CORPORACION VIAL DEL URUGUAY S.A.

## INFORME DE AUDITORÍA AMBIENTAL

RE-GA-802-AC08-  
20140731

#### AC/08: Ruta 15, tramo: Ruta 19 - Cebollatí Recargo de Base y Tratamiento Bituminoso Doble

Ilustración 4: Centros poblados próximos a la cantera y al tramo de obras, y puntos destacados

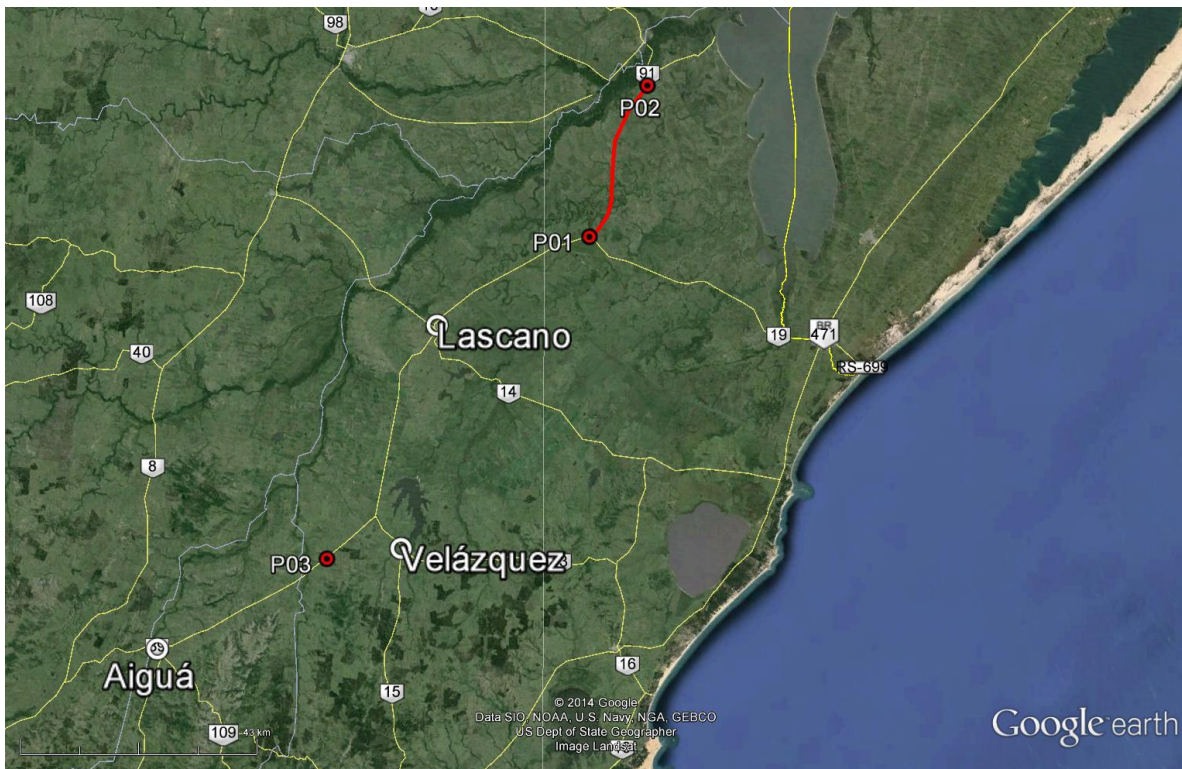
ID:01	Coordenadas UTM (X – Y)		Progresiva: NA	Tipo de NC: N° 2
	737618	6229133	Código del hallazgo: PF- 9	
<b>Descripción:</b> No se presentó evidencia de la autorización por escrito del DDO por la ubicación de la cantera de tosca ubicada a menos de 500 m de casas habitadas y de cursos de agua (aunque son intermitentes), a menos de 200 m del eje de la ruta 13 y muy visible desde la misma, contraviniendo los puntos 9.8, 13.2 y 13.3 del Manual Ambiental de la DNV. Se respeta pero se discrepa con el criterio del DDO que al tener AAP y a su vez ser aceptada su ubicación tácitamente en documentos oficiales, no requiere cumplir con la autorización por escrito en forma expresa, ya que el referido Manual impone condiciones no necesariamente contempladas en la AAP y a su vez limita la discrecionalidad del DDO. A su vez la empresa está obligada por el Manual a solicitar la autorización por escrito y no se presentó evidencia que demuestre haberlo hecho.
